Projet éolien des Marnières

COMPLÉMENTS AU DOSSIER DE DEMANDE D'AUTORISATION ENVIRONNEMENTALE

Août 2018

Le projet éolien des Marnières, composé de 3 éoliennes et d'un poste de livraison électrique implantés sur les territoires des communes de Marle et Marcy-sous-Marle, a fait l'objet d'une demande d'autorisation environnementale déposée le 22 février 2018.

Unités paysagères et paysages reconnus et particuliers de l'aire d'étude éloignée

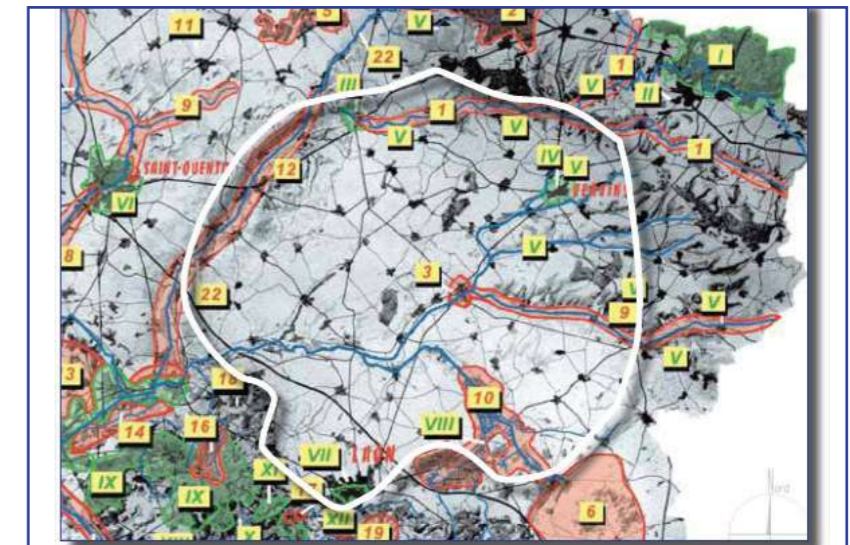
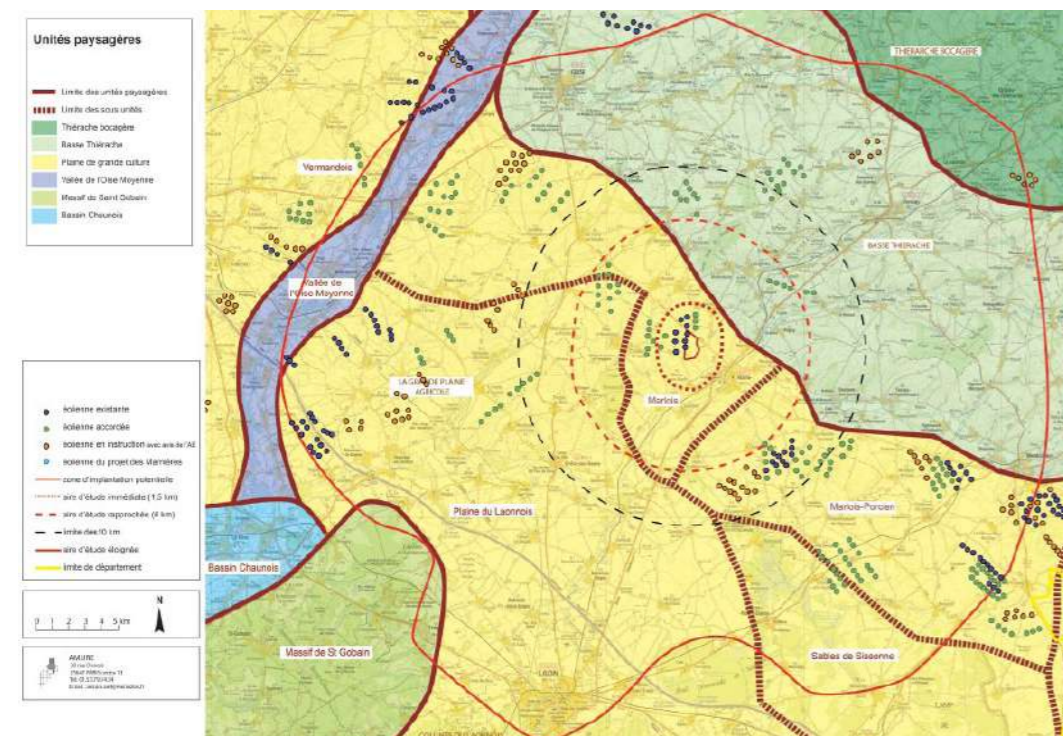
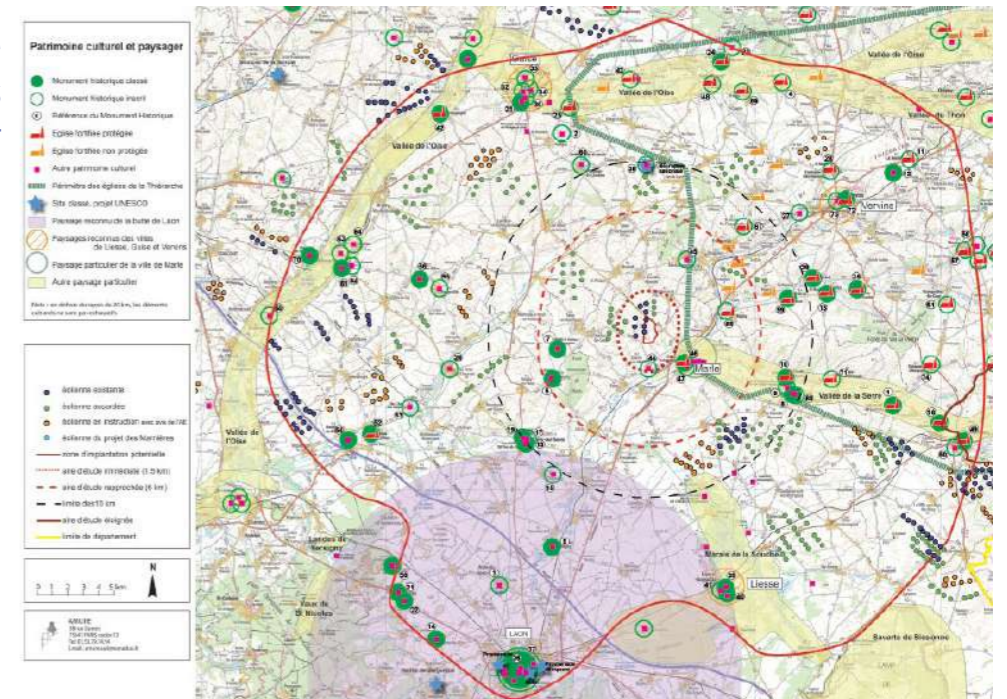
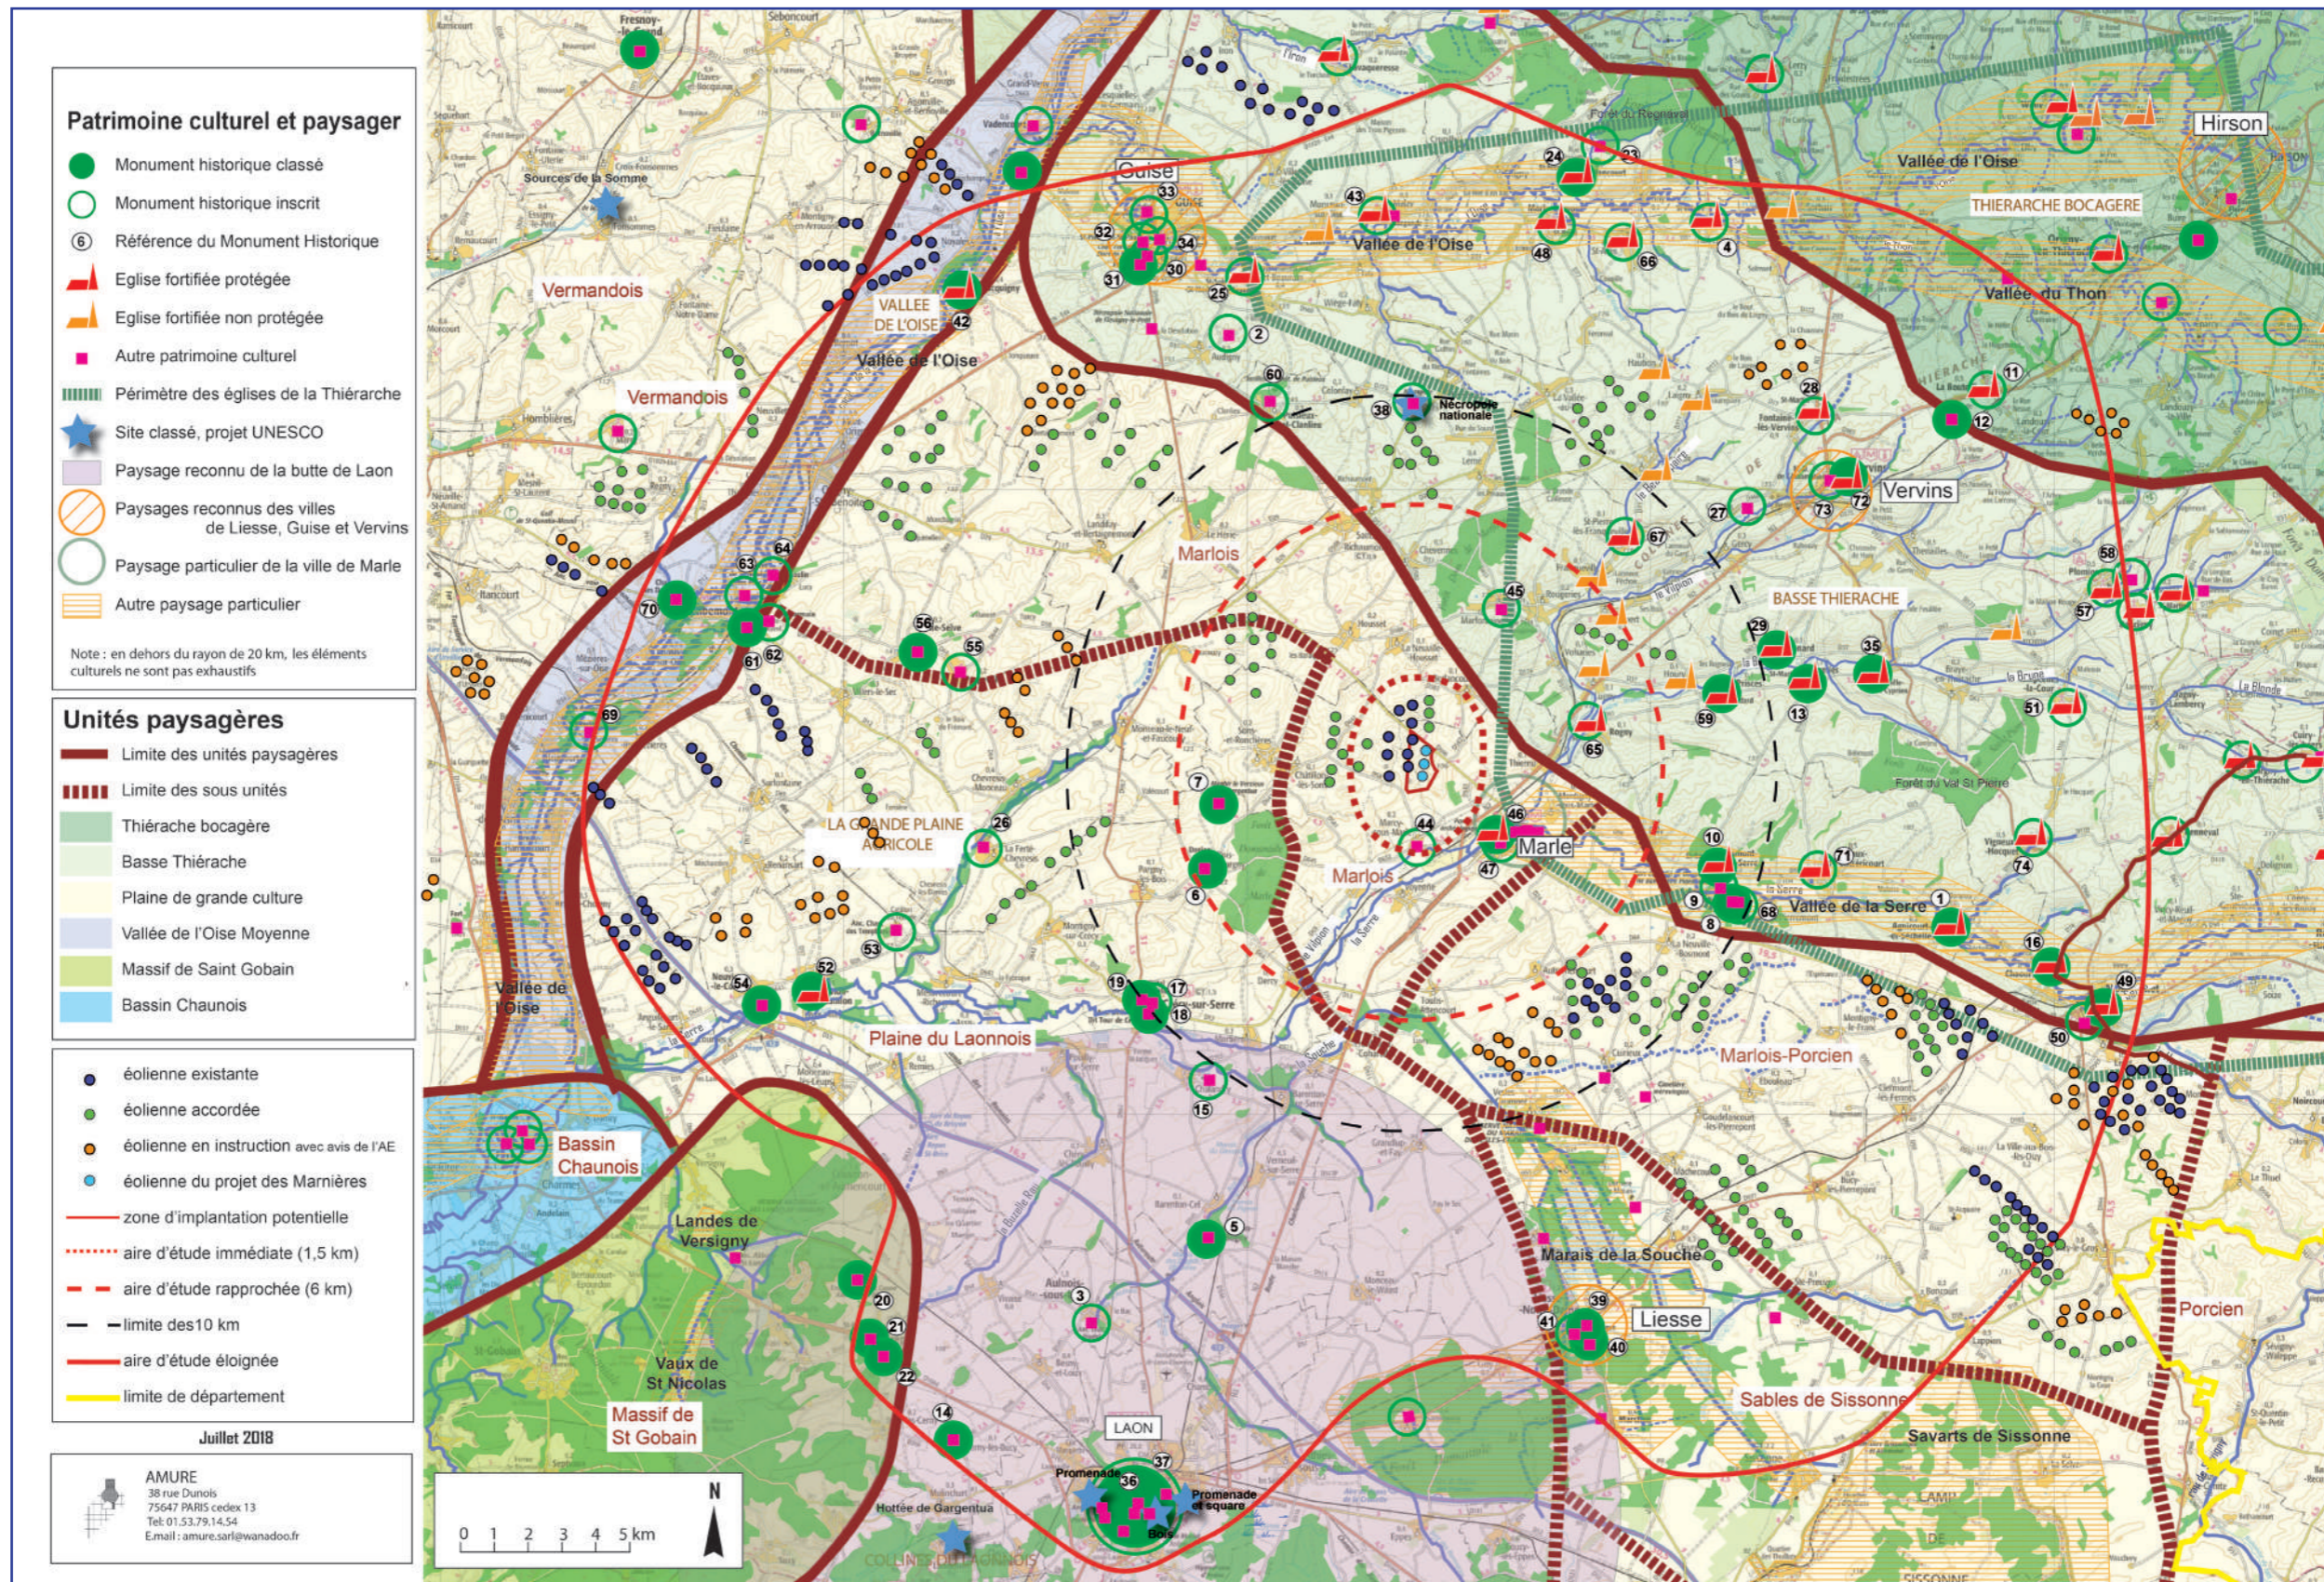
a) une carte superposant aux grandes unités paysagères (nota : représentées dans le dossier) les zones emblématiques de celles-ci, les paysages particuliers et les paysages reconnus (cf l'atlas Aisne-Nord et Centre) serait appropriée ;

a/ Cartographie supplémentaire

Figure à la page suivante une carte superposant
 - les grandes unités paysagères de l'Atlas paysager de l'Aisne du CAUE (figurant au dossier Paysager (pages 23 et 25) et
 - les paysages emblématiques, paysages particuliers, et paysages reconnus (figurant au dossier paysager des Marnières aux pages 36 et 37).

Diagramme de risque d'effet d'encerclement à 10 km et 5 km autour de Chatillon-lès-Sons : le projet de 3 éoliennes des Marnières n'ajoute aucun angle d'occupation du paysage.

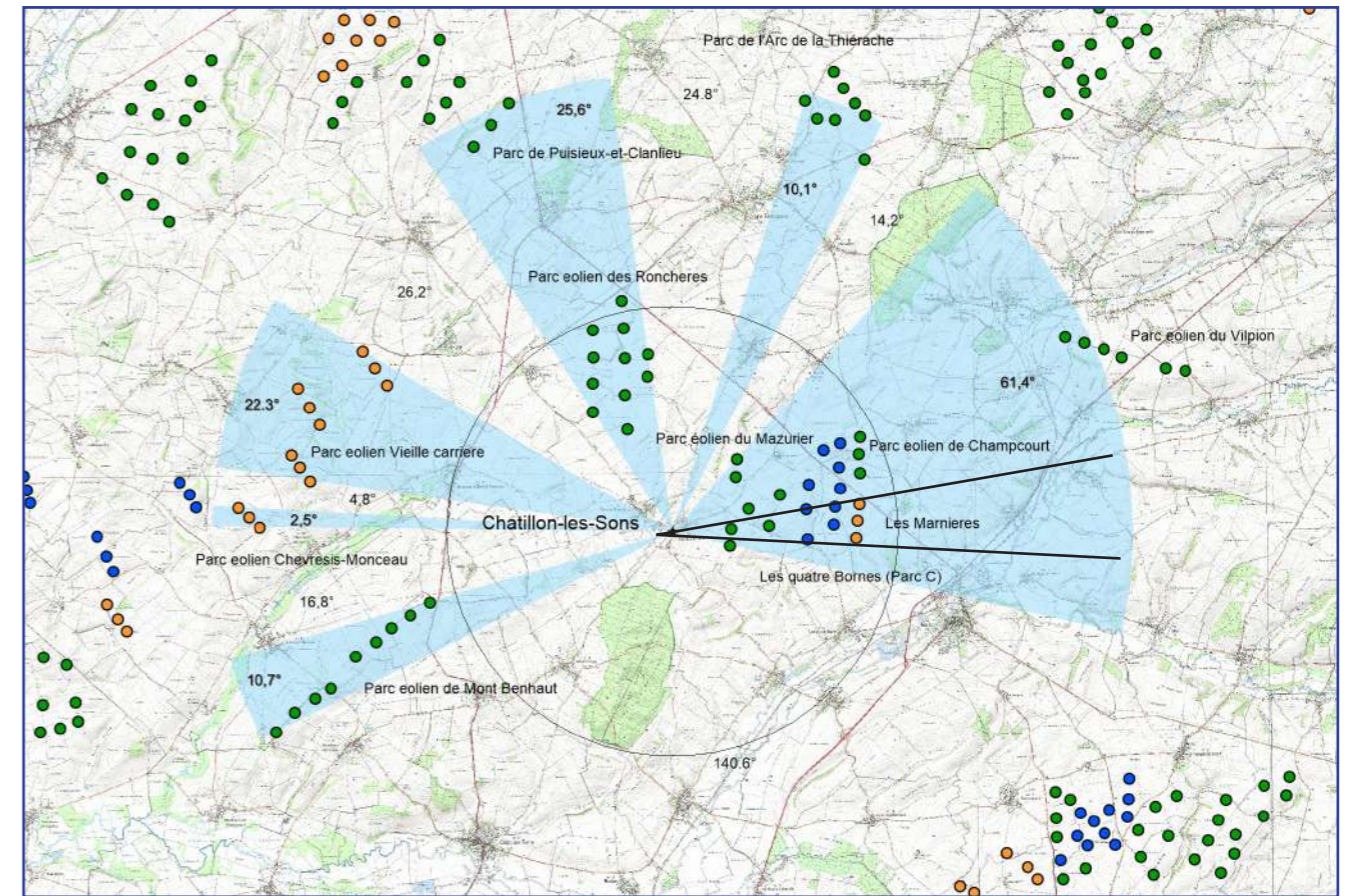
c) il est nécessaire d'identifier a priori les lieux de vie susceptibles, du fait des autres parcs et du projet considéré, de subir l'aggravation d'un encerclement (ex : Berlancourt, Marfontaine, Rougerie, ...), ou l'aggravation d'une saturation des horizons (ex : Housset, La Neuville-Housset, Marle, ...), ou, du fait du seul projet, d'une prégnance par proximité (ex : Berlancourt, ...), ou encore d'une prégnance par surplomb (toute la vallée de la Serre de Dercy à Marle, puis celle du Vilpion de Marle à Saint-Gobert, éventuellement celle de la Serre en amont de Marle, vers Montigny-sous-Marle et Cilly (Rq : pas d'habitat sur le bord de plateau opposé, avec vue plongeante sur les vallées) ;

Toutefois, pour les villages les plus proches de ce secteur, Châtillon-lès-Sons et La Neuville-Housset, une argumentation approfondie est proposée ci-après, bien que les éoliennes des Marnières ne modifient pas la visibilité du noyau éolien existant dans lequel elles s'insèrent.

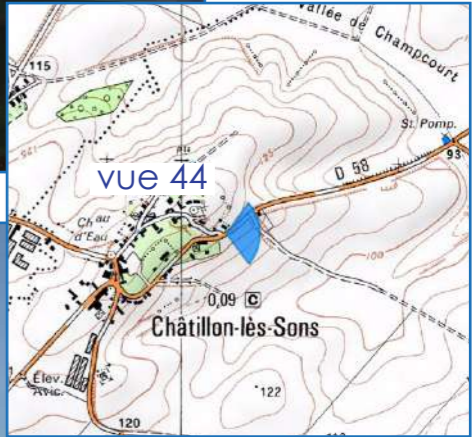
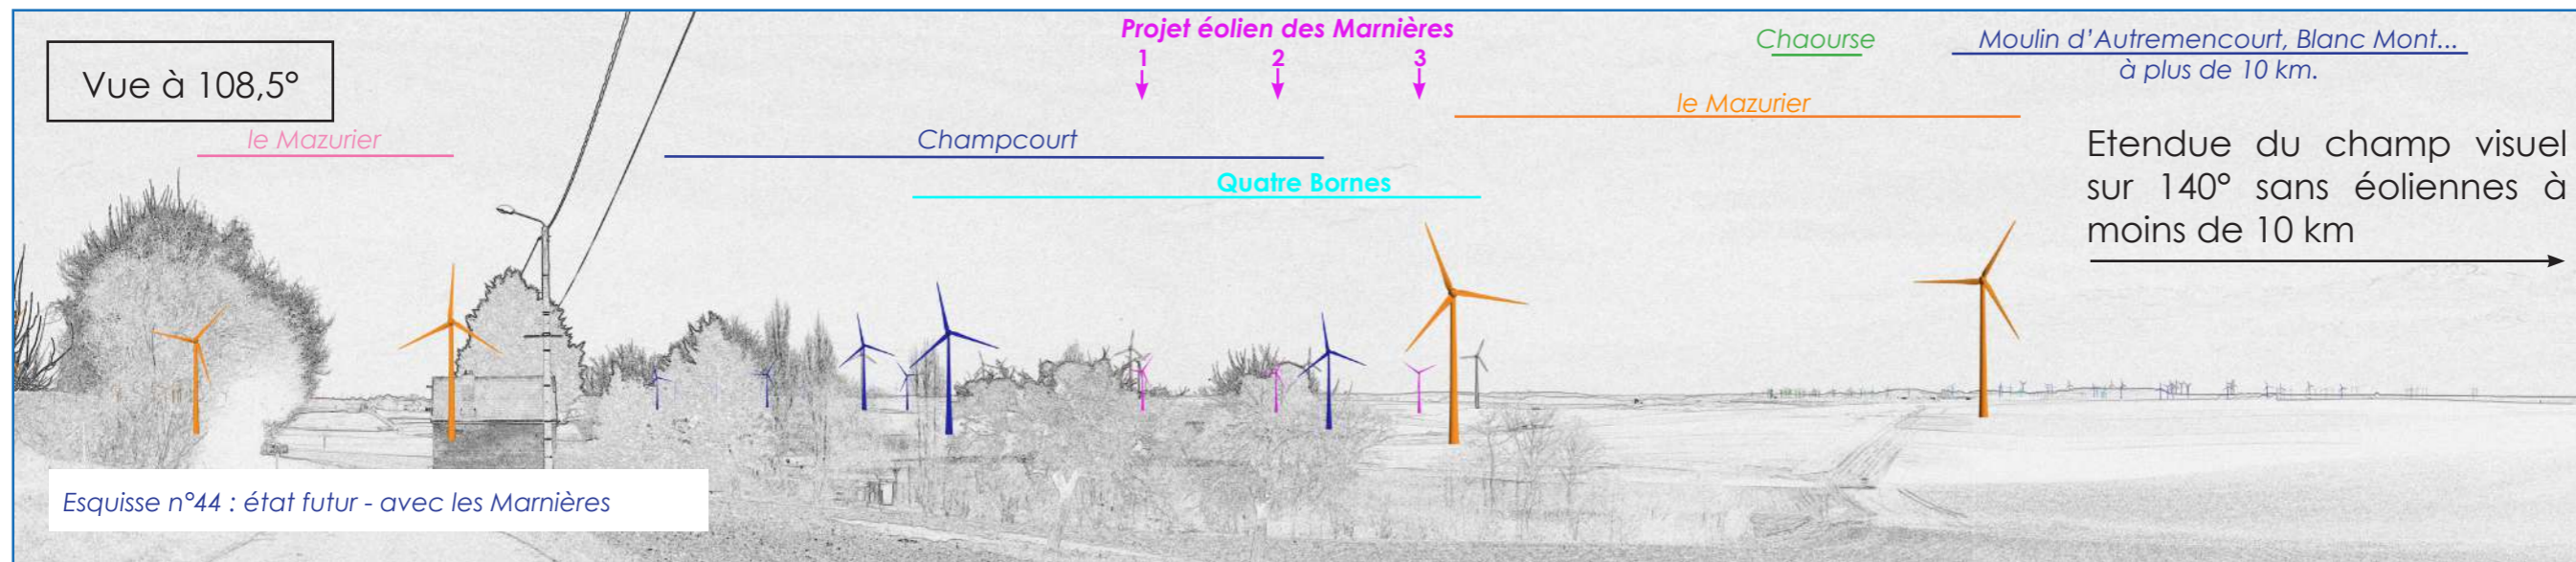
b) des photomontages supplémentaires sont nécessaires, depuis les lieux de vie des vallées de la Serre et du Vilpion (ex : Dercy, Thiernu, Voharies, ...) ;

Depuis cette commune, les éoliennes des Marnières sont peu discernables en arrière-plan des éoliennes existantes et n'augmentent pas l'emprise visuelle de l'ensemble initial (cf. photomontage n°44 ci-contre).

L'impact réel des éoliennes des Marnières est donc très faible par rapport à ce village.
